## Optimizaciones al Diseño de Ingeniería de la Primera Línea del Metro de Quito

## CARACTERÍSTICAS GENERALES DE LA OPTIMIZACIÓN

## CONTRATO COMPLEMENTARIO N°1 GMQ

## TRAMO TÚNEL ENTRE EL CALZADO Y EL RECREO

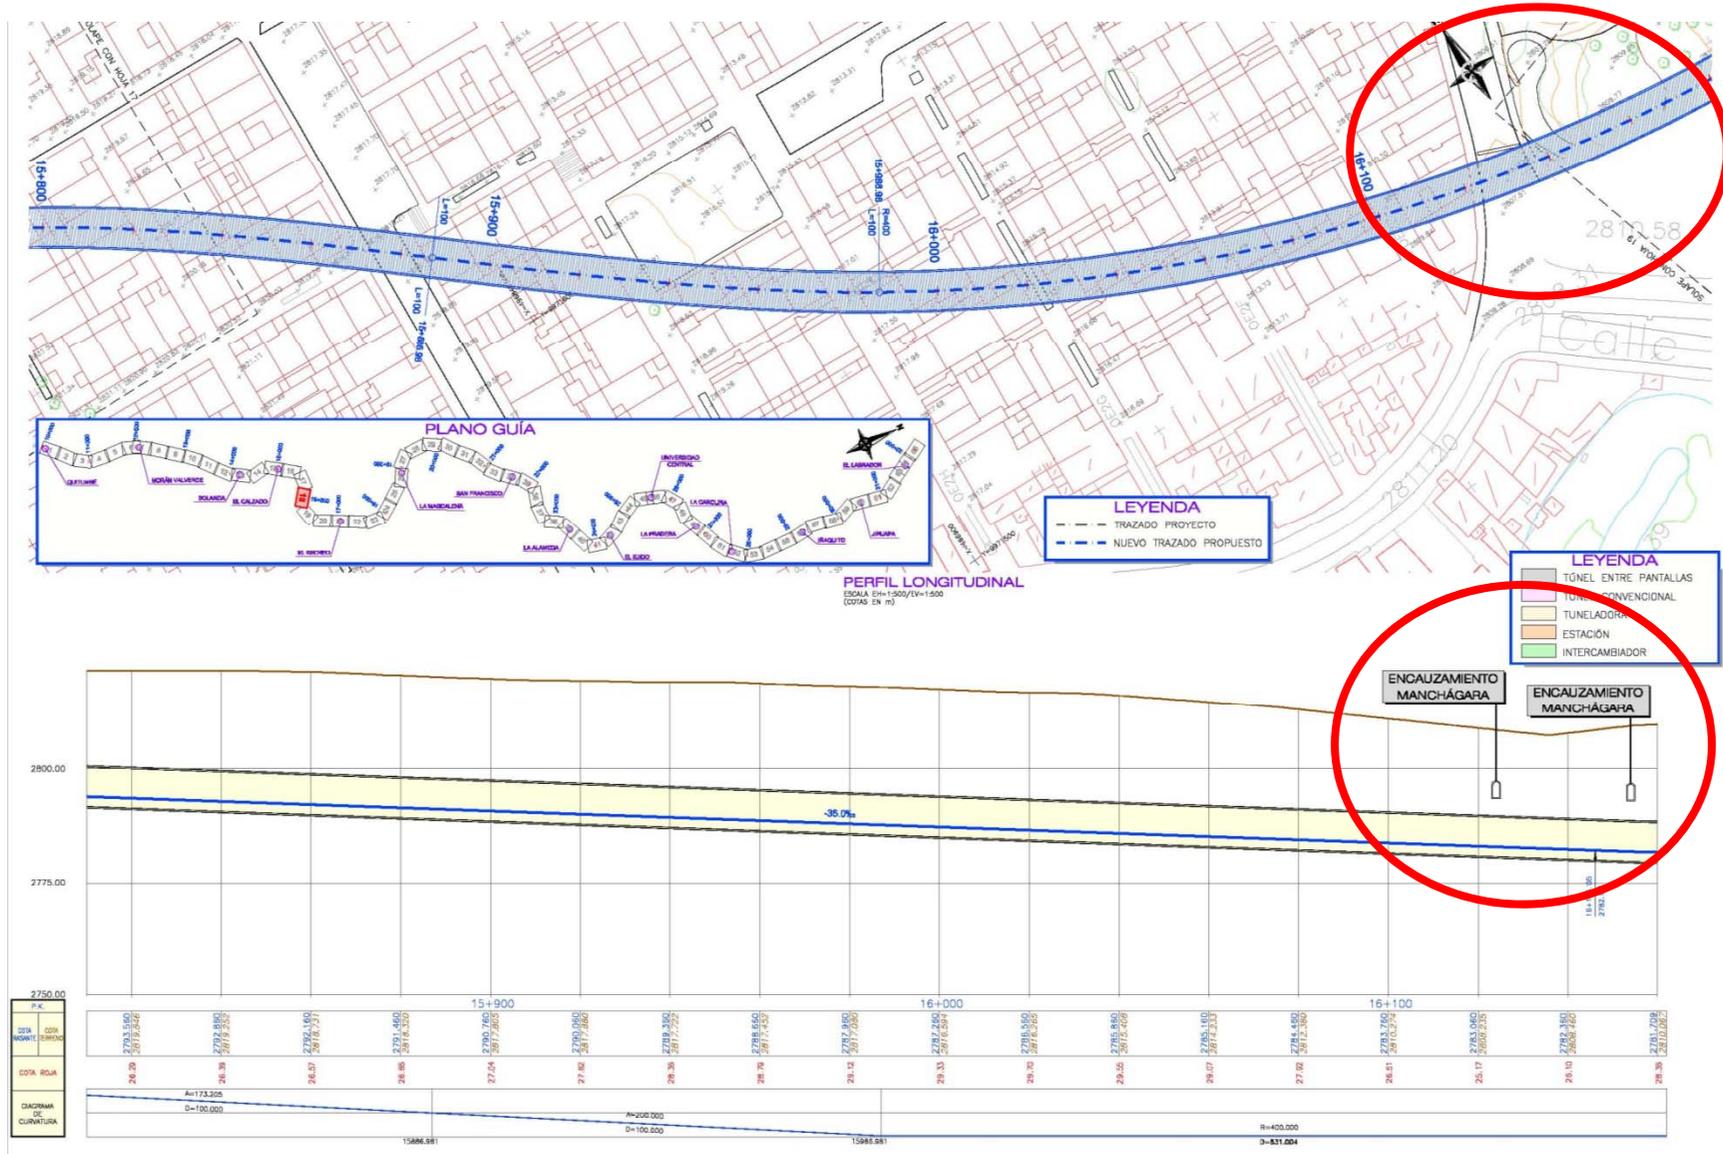
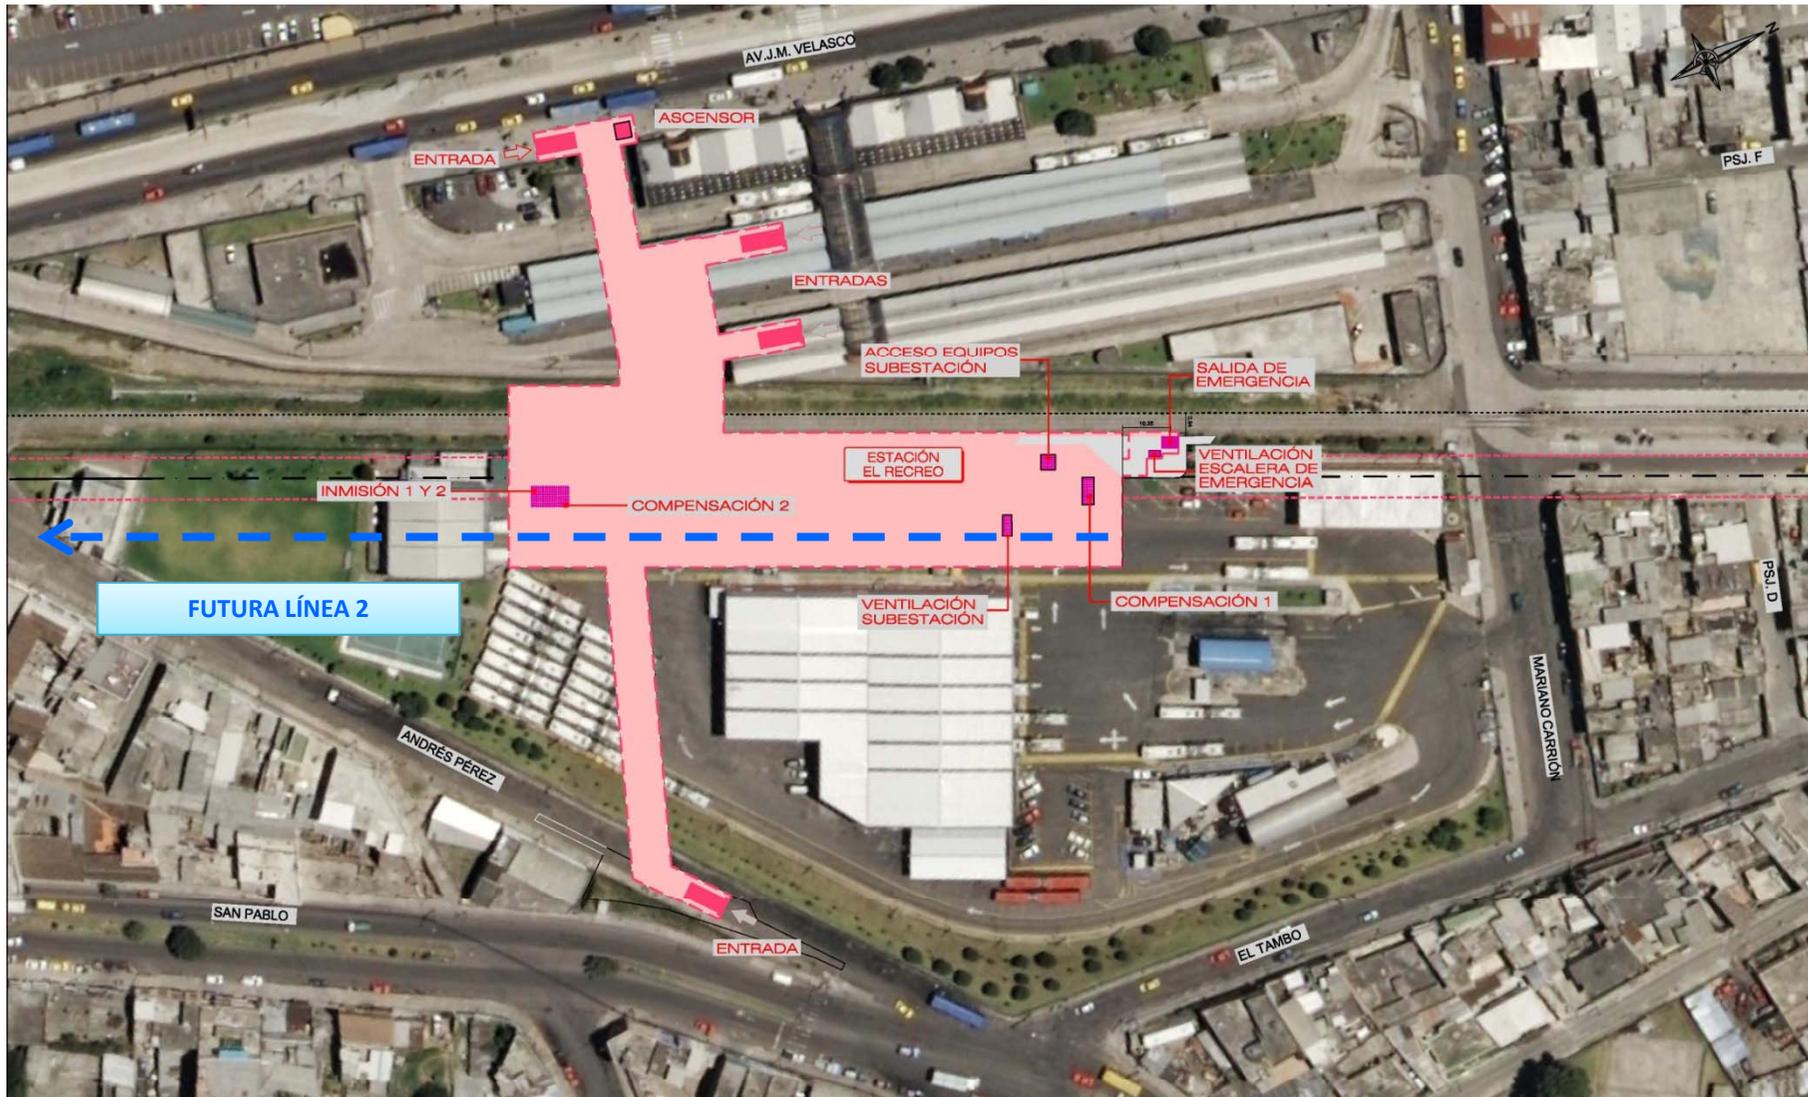
- 1) Variación del trazado en planta entre las estaciones para cruzar el Machángara por la zona rellena (calle Pinlopata).
- 2) Modificación del trazado en perfil para mejorar la cobertura en el cruce bajo el Machángara.

- ✓ Se evita el cruce del Machángara en una zona sin terreno sobre el túnel, lo que aumenta la seguridad y reduce la necesidad de medios auxiliares.

## ESTACIÓN 05 – EL RECREO

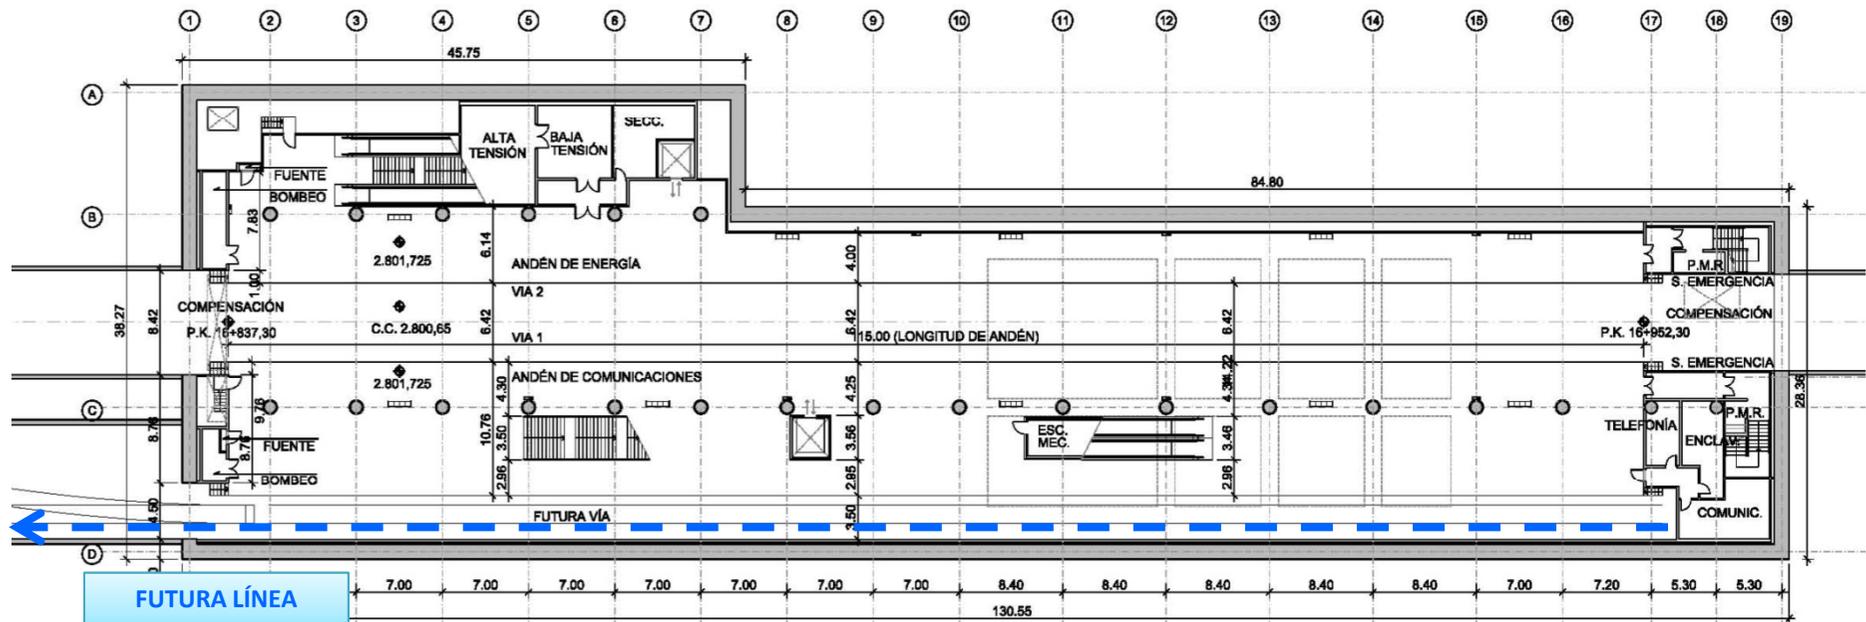
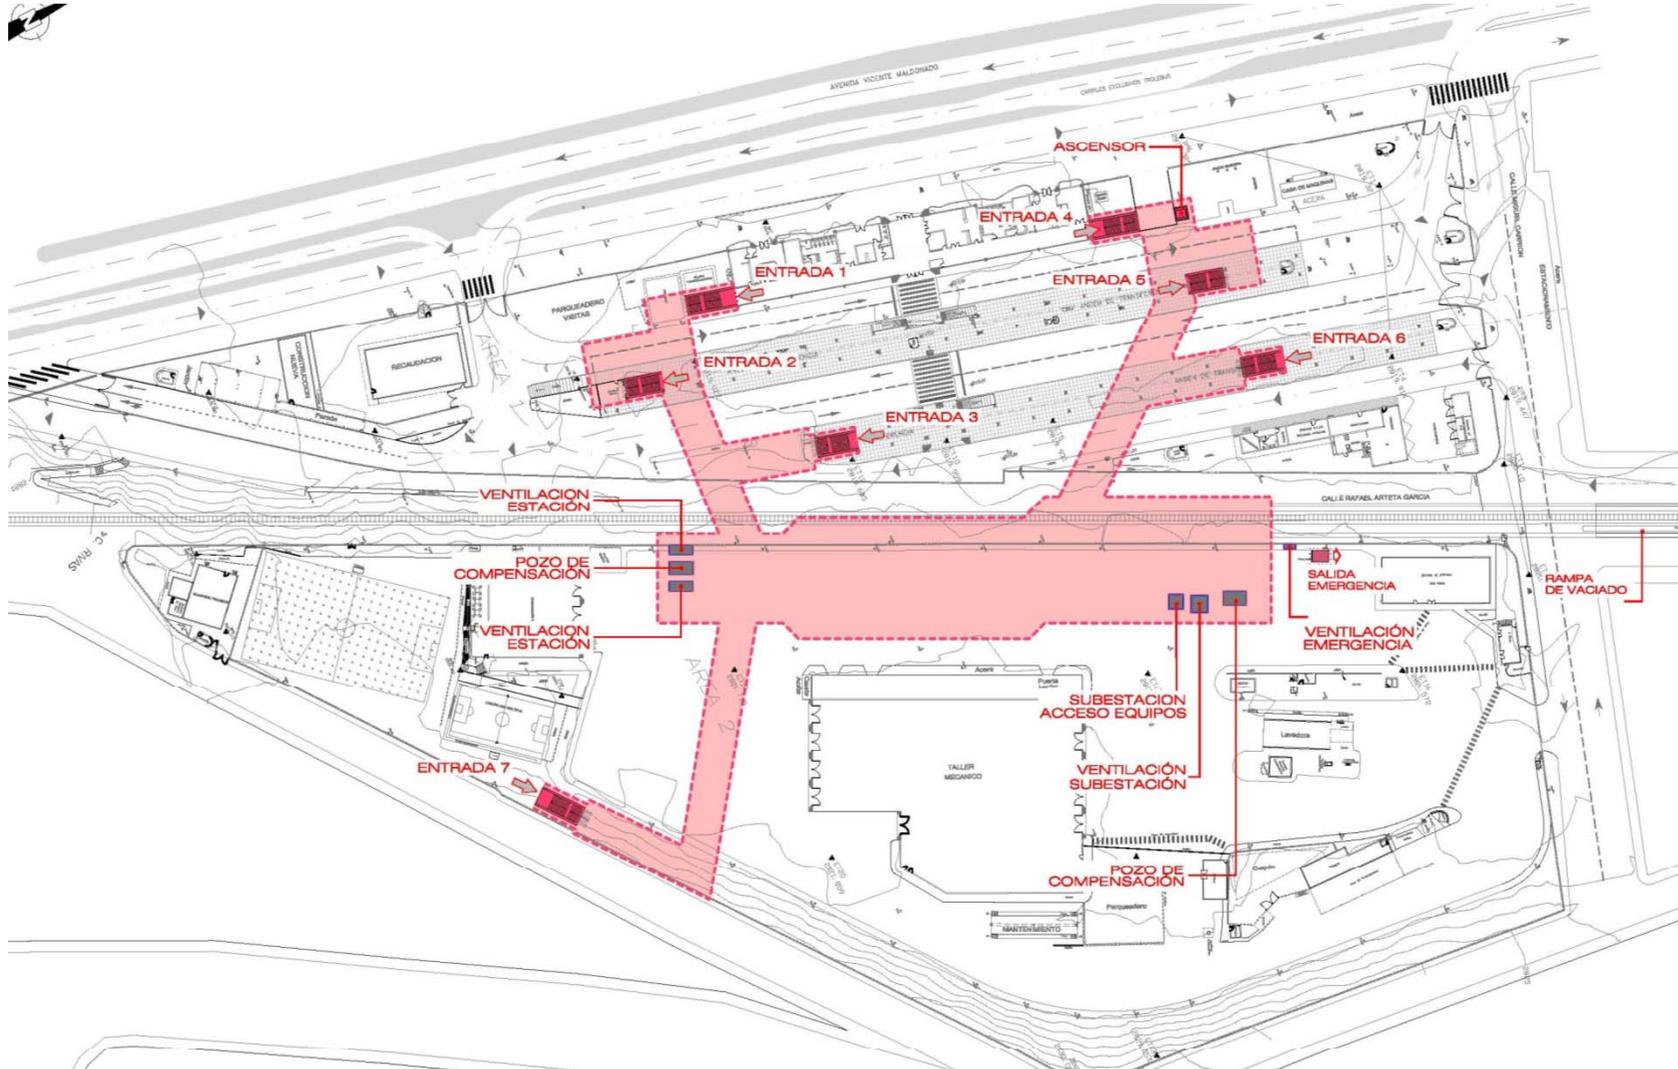
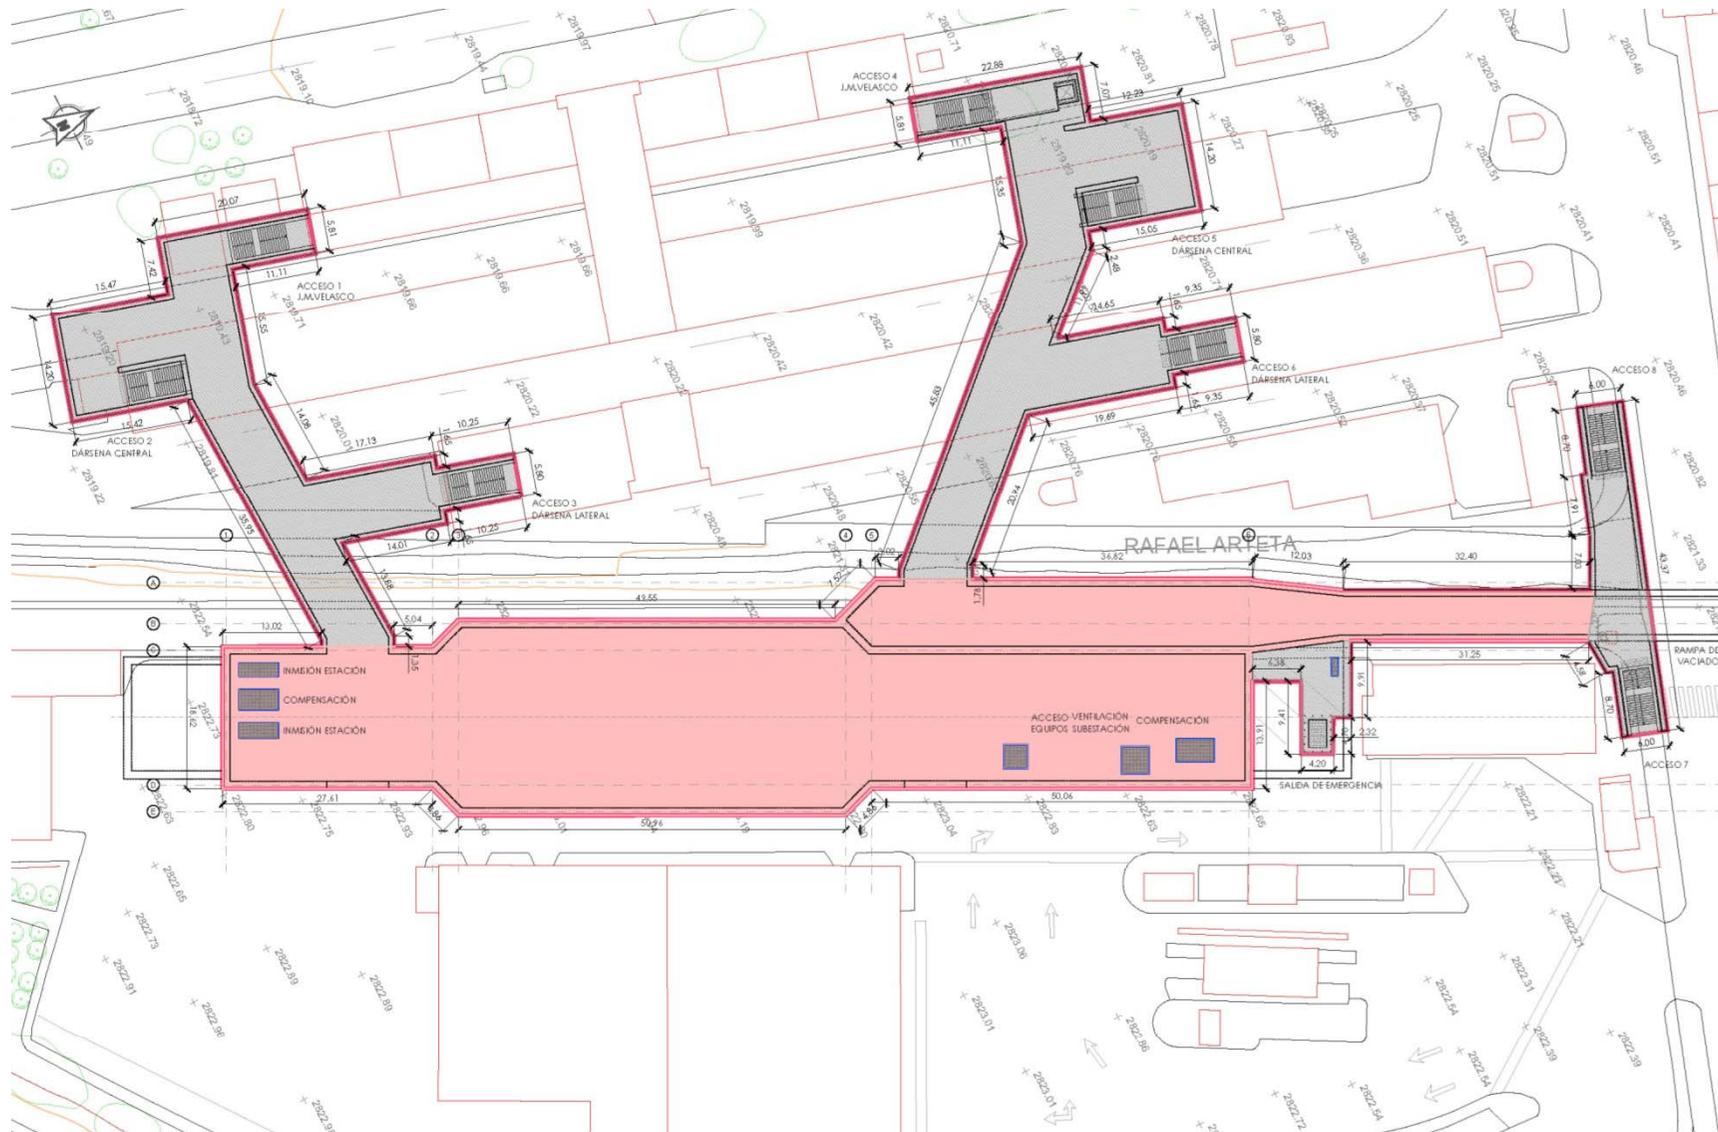
- 1) Simplificación de la estación en planta (modelo “San Francisco”), manteniendo la profundidad. Menos superficie y sin pilas pilote.
- 2) Eliminación de la reserva de vía para una línea futura al Sur. En caso de requerirse a futuro se hará recinto anexo conectado al actual.
- 3) Incremento de los accesos a las dársenas para mejorar transferencia.

- ✓ Se eliminan todas las pilas pilote (un total de 23).
- ✓ Se reduce el volumen de la estación (sin contar accesos) de unos 100.000 m<sup>2</sup> a 75.000 m<sup>2</sup>.
